Keuringsverslag van een elektrische laagspanning- en zeer lage spanningsinstallatie

NIET CONFORM

Straatnaam Jaminéstraat
Huisnummer 68
Busnummer
Postcode 3700
Gemeente TONGEREN
Land België

Controlebezoek van een huishoudelijke installatie volgens (KB 08/09/2019) - AREI Boek 1- 6.5. en 4.2.4.3.

Afbeelding schakel- en verdeelbord:

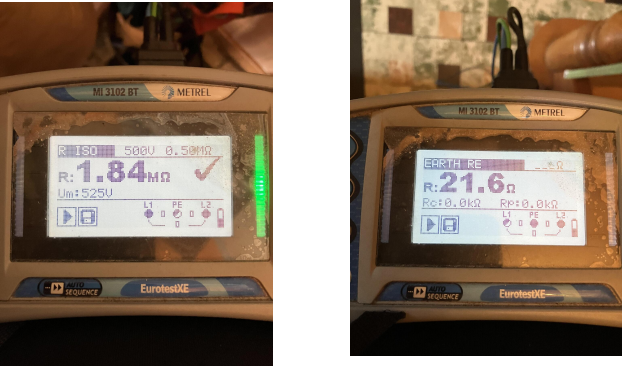
- I1.01 Eëndraadschema van de installatie is niet aanwezig. (Boek 1 Afdeling 2.12 - 2.13 en 3.1.2 en 9.1.2)
- I1.03 Situatieschema van de installatie is niet aanwezig. (Boek 1 Afdeling 2.12 - 2.13 en 3.1.2 en 9.1.2)

- I4.01 Hoofdequipotentiale verbinding(en) niet verwezenlijkt. (Boek 1 Onderafdeling 5.4.4.1. en 5.1.6.2)
- I4.04 Bijkomende equipotentiale verbinding(en) niet verwezenlijkt. (Boek 1 Onderafdeling 5.4.4.2. en 5.1.6.2.)

- I5.01 De aanduiding van de stroomkringen en/of apparatuur, aansluitklemmen, enz dient aangebracht of vervolledigd te worden. (Boek 1 Onderafdeling 3.1.3.1. en 3.1.3.3.A. en 5.1.6.1)

- I5.02 Elke elementaire stroombaan moet met een hoofdletter aangeduid worden. Elk lichtpunt, contactdoos, moeten genummerd worden in volgorde gezien vanaf de beschermingsinrichting tegen overstroom. (Boek 1 onderafdeling 3.1.2.1.)

- I5.11 Niet gebruikte invoeringen van het verdeelbord zijn niet correct of onvoldoende afgedicht. (Boek 1 Afdeling 5.1.4. en 4.2.2.3.)
- I6.01 De differentieelschakelaar aan het begin van de huishoudelijke installatie is niet verzegelbaar. (Boek 1 Onderafdeling 4.2.4.3.)

- I8.04 Gemengde stroombanen (verlichting en contactdozen) moeten uitgevoerd worden met leidingen met een minimale doorsnede van 2,5mm². (Boek 1 Onderafdeling 5.2.1.2.)

- I8.07 Leidingen zijn te bevestigen met aangepaste bevestigingsmiddelen. (Boek 1 Onderafdeling 5.2.2. en 5.2.9.)
- I8.09 Bij aansluiting van meeraderige geleiders dient men aangepaste adereindhulzen te gebruiken. (Boek 1 Onderafdeling 5.2.6.1. en 1.4.1.2.)

- I8.10 De kabels van het type XVB, VVB, XGB en/of C/VGVB moeten mechanisch beschermd worden tot op minimale hoogte van 10cm boven vloerniveau. (Boek 1 Onderafdeling 5.2.1.5.)

- I8.13 Het gebruik van kabels van het type VTLmb, LMVVR, COAX, VVT is verboden. (Boek 1 Onderafdeling 5.2.1.2.)
- I8.15 Het gebruik van verdeelstekkers is enkel toegelaten bij aansluiting van snoeren op de vaste installatie, vaste aansluiting is dus verboden. (Boek 1 Onderafdeling 5.2.6.2.)

- I9.02 Loshangende schakelaars, contactdozen en/of aftakdozen dienen degelijk bevestigd te worden. (Boek 1 Afdeling 1.4.1. & 1.4.2)
- I9.03 Loshangend elektrisch materieel dient degelijk bevestigd te worden. (Boek 1 Afdeling 1.4.1. & 1.4.2)

I9.07 Niet alle contactdozen op LS zijn kinderveilig conform NBN C 61-112-1:2017. (Boek 1 Onderafdeling 1.4.2.3. en 5.3.5.2.)

I9.14 Contactdozen met randaarding zijn niet toegelaten in deze installatie. Wegens niet conform NBN C 61-112-1:2017. (Boek 1 Onderafdeling 5.3.5.2.)
